BESLUITVORMING VERBREDING A27

De bak in Amelisweerd

COMMISSIE-SCHOOF

Uitgevoerd door de commissie-Schoof
In opdracht van het Ministerie van Infrastructuur en Milieu

Afbeelding 1. Relatieve veiligheid van rijstrookbreedte ten opzichte van een breedte van 3,50 m

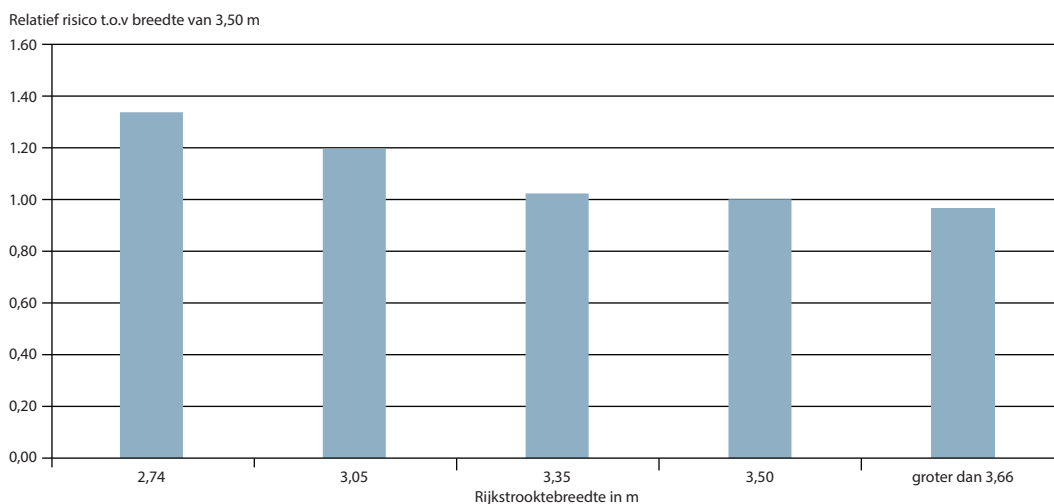
Betekent dit dat onderstaande rijstrookbreedtes een absolute ondergrens zijn?

De vraag betreft de rijstrookbreedtes in een versoberd dwarsprofiel, zoals vermeld in de NOA (Rijkswaterstaat, 2007; p. 4-7). De gegeven rijstrookbreedtes zijn bedoeld als ondergrenzen voor de wegontwerper. De rijstrookbreedte heeft invloed op de verkeersveiligheid. In de Amerikaanse Highway Safety Manual (AASHTO, 2010) is deze invloed kwantitatief weergegeven volgens Afbeelding 1. De relatieve veiligheid van een rijstrook is hierin weergegeven ten opzichte van de standaardbreedte van 3,50 m. De gegevens betreffen overigens zogeheten multilane highways, dat zijn geen autosnelwegen maar belangrijke hoofdwegen buiten de bebouwde kom.

Afbeelding 2. Beschikbare weeflengte en relatieve onveiligheid

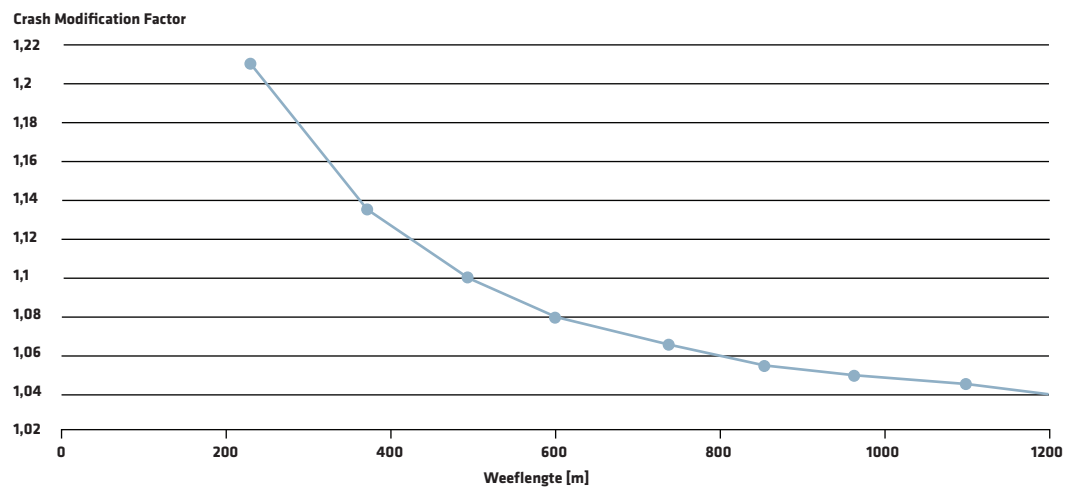
Voldoet het lengteprofiel wel aan de minimale waarden van de NOA (m.a.w. zit het er niet onder)?

De lengte van het beschikbare weefvak is 420 m. Dat is korter dan de ongeveer 700 m die volgens de NOA is vereist (zie overigens eerdere opmerkingen over de NOA). De relatieve onveiligheid van een kortere weeflengte is af te leiden uit gegevens in de Highway Safety Manual; zie Afbeelding 2. De relatieve onveiligheid is ongeveer een factor 1,2 bij erg korte weefvakken.
